ISTITUTO IDROGRAFICO DELLA MARINA - GENOVA

FASCICOLO RIEPILOGATIVO

PORTOLANO P1

Edizione 2017

Portofino - Indice delle figure

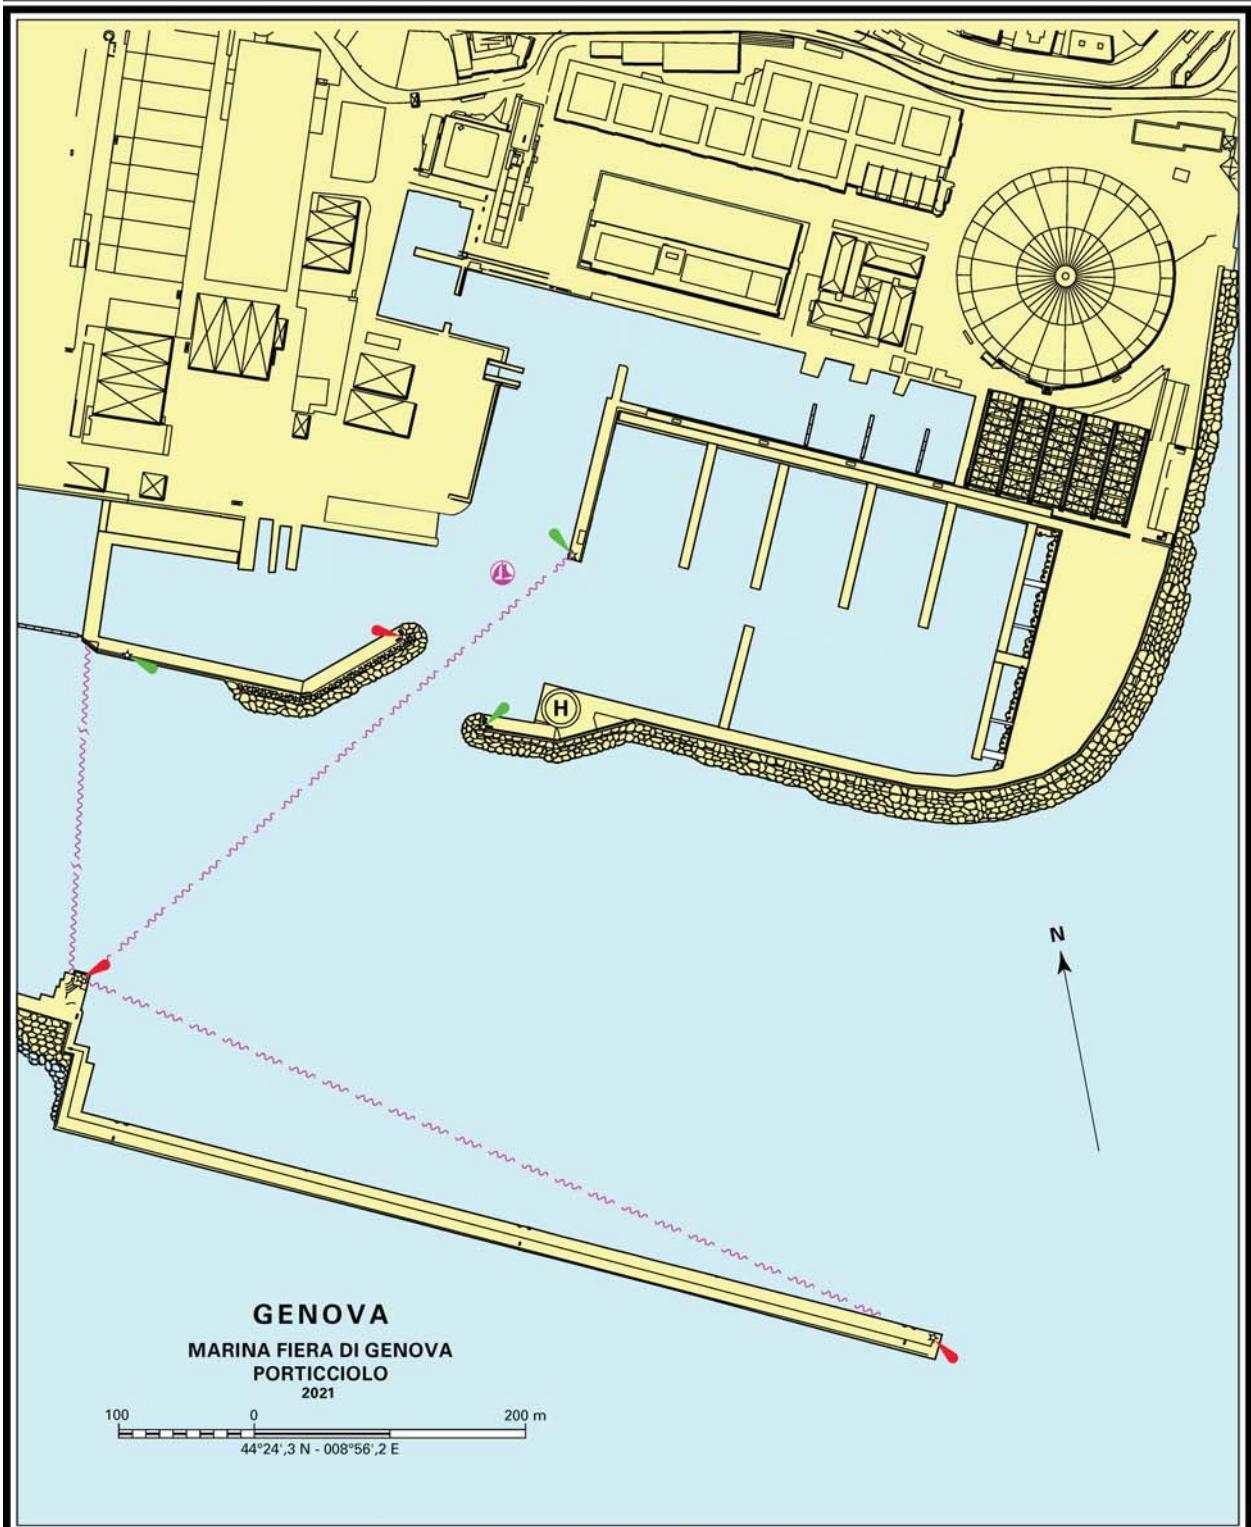
Sostituire la riga 16 con:

15 **Porticciolo di Levante** (v. pianetto) – E' sull'estremità del piccolo promontorio, circa 0,95 M per 067° dall'antico semaforo di Punta Mesco.

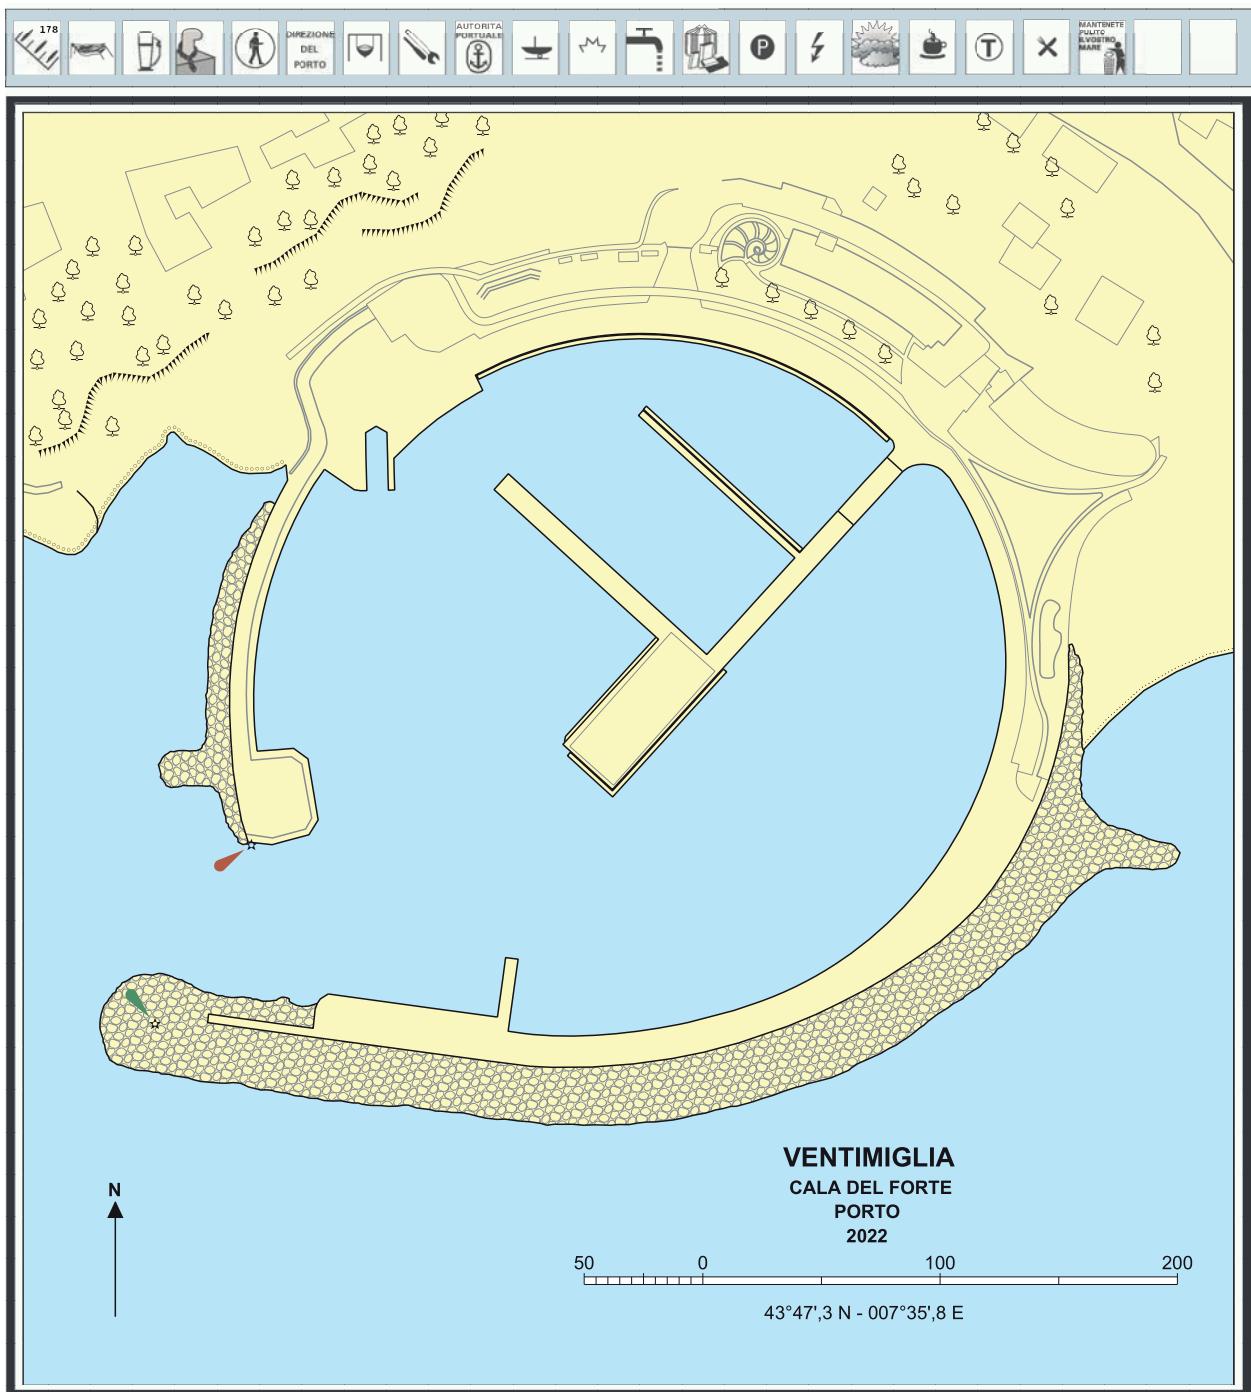
L'imboccatura del porticciolo rivolta verso SE, non è provvista di segnalamenti. I fondali sono di 1 m circa lungo la riva occidentale e di 1 ÷ 2 m a centro bacino.

20 Il molo, essendo privo di segnalamento marittimo, può costituire pericolo per la navigazione.

RADA DI LA SPEZIA

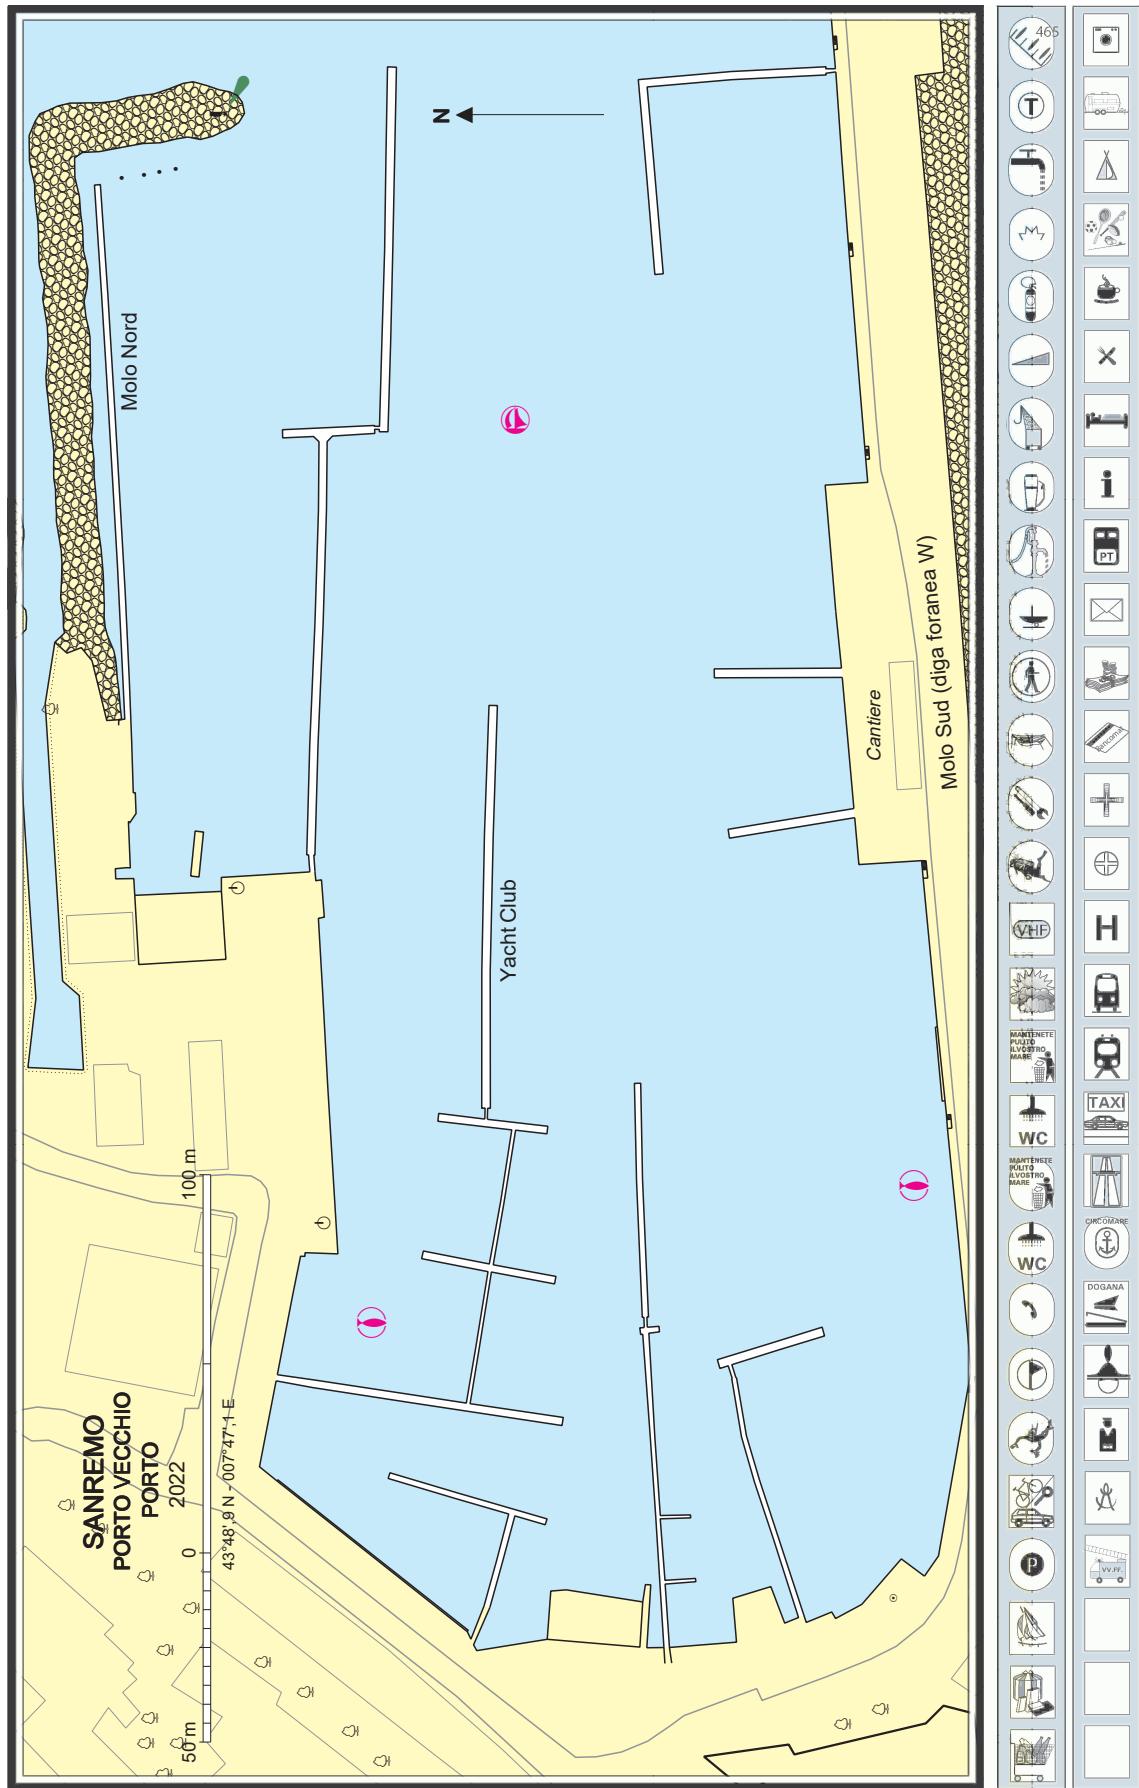
Il grafico riporta le posizioni delle boe di ormeggio a prescindere dalle loro caratteristiche strutturali.
